機種	高圧真空コンタクト・コンビネーションユニット VZ-E 形
----	-------------------------------

## 高圧真空コンタクト・コンビネーションユニット VZ-E 形の制御ユニット変更

発行日付	2010年 7月	件名	高圧真空コンタクト・コンビネーションユニット VZ-E 形の制御ユニット変更	三菱電機(株)受配電システム製作所 (担当)機器営業課 (TEL)0877-24-2075 〒763-8516 香川県丸亀市蓬萊町 8 番地
------	----------	----	--	--

#### 2.変更内容

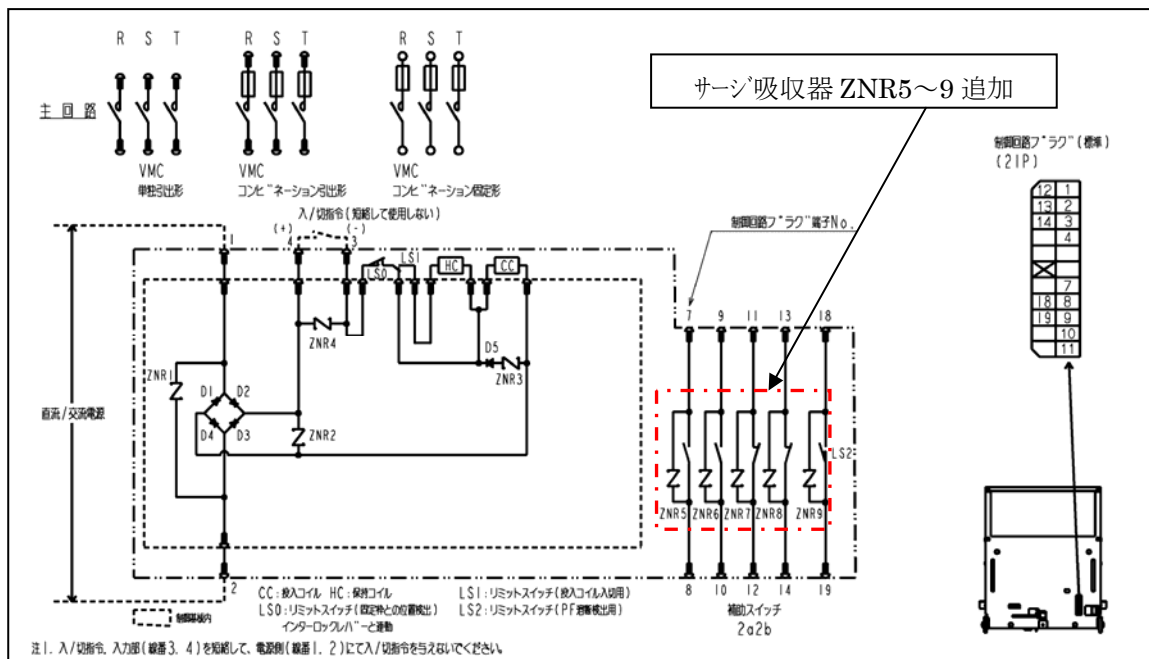
補助接点回路・電力ヒューズ溶断検出接点回路に DC リレーを接続する場合の注意がなくなりました。  
(常時励磁式、ラッチ式共に)

DC リレーをそのまま接続できます。(高圧真空コンタクト・コンビネーションユニット VZ-E 形の制御ユニットにサージ吸収器を追加した為、DC リレーのコイルにサージ吸収器を接続する必要はありません)
